**BT 0544**  
**17.09.99**

Assunto: **Novo Sensor de Temperatura**  
Modelos: **BRM33 / BRM37 / BRM43 / BRG43 / BRN43 / BRE43 / CRM42**  
Marcas: **Brastemp e Consul**

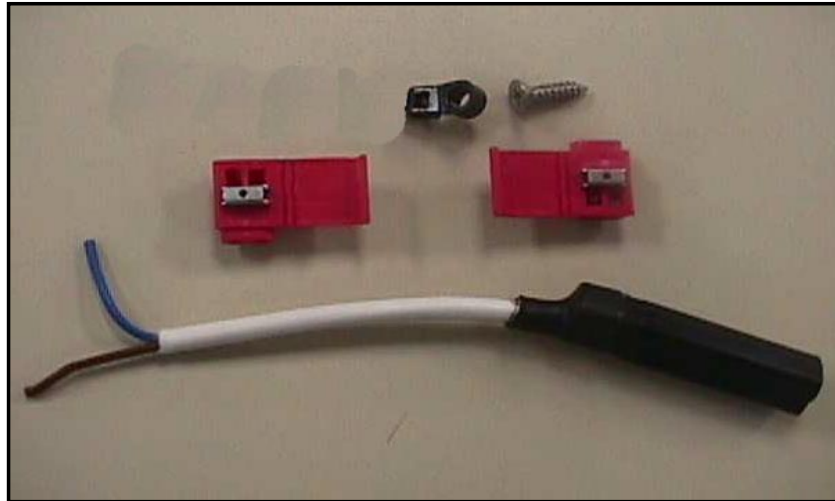
A partir de setembro de 1999, os modelos em referência (BRM33 / BRM37 / BRM43 / BRG43 / BRN43 / BRE43 e CRM42), estão sendo produzidos atualmente com um novo **SENSOR DE TEMPERATURA**. Veja foto abaixo.

Caso seja necessário a substituição do SENSOR DE TEMPERATURA, estamos disponibilizando um novo KIT SENSOR.

Este KIT é composto pelo novo SENSOR DE TEMPERATURA, por dois CONECTORES, um parafuso e uma cinta de amarração.

Os conectores substituem os termocontráteis que eram utilizados no KIT antigo para evitar infiltração de umidade.

Solicite o KIT com o novo sensor de temperatura pelo código **(32.6005.85.4)**.

Este novo KIT pode ser utilizado nos atuais produtos e nos produtos anteriores a esta modificação.

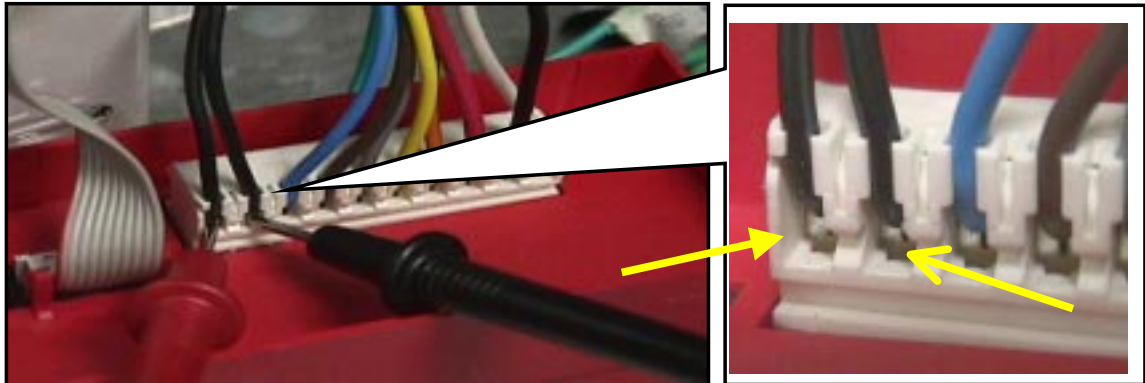
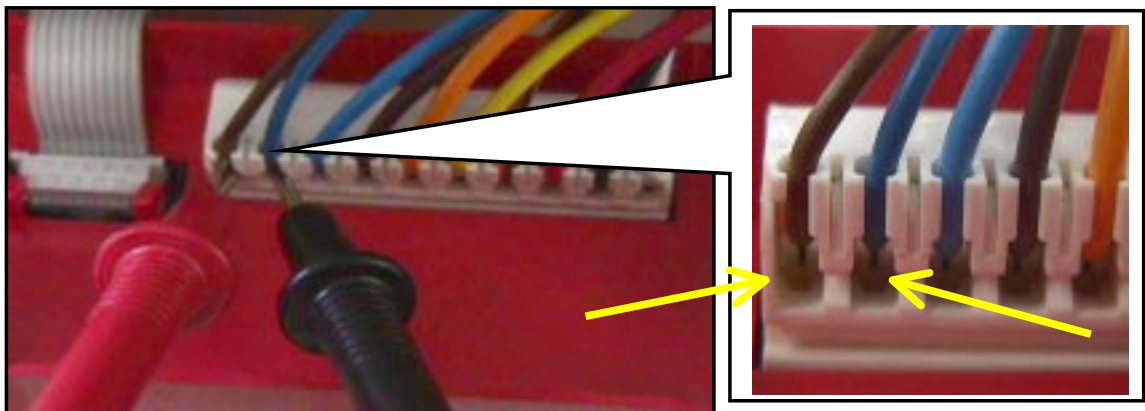
- 2- Com um Multímetro que possua Escala de Tensão Contínua ( Vdc ), realize a leitura da TENSÃO do Sensor nos dois Fios Pretos (à esquerda) do Conector que liga o Módulo de Potência ( para produtos com o sensor antigo ).

Para os produtos com o novo sensor (Setembro de 99) a cor dos fios foi modificada, então realize a leitura nos Fios Marrom e Azul ( primeiros à esquerda ).

Com o “**Produto Frio**” (em temperatura negativa), o valor da leitura deve ser **superior a 1,5 Vdc**, se estiver **ABAIXO** deste valor, será necessário a substituição do Sensor de Temperatura, conforme demonstrado no procedimento de substituição do Sensor.
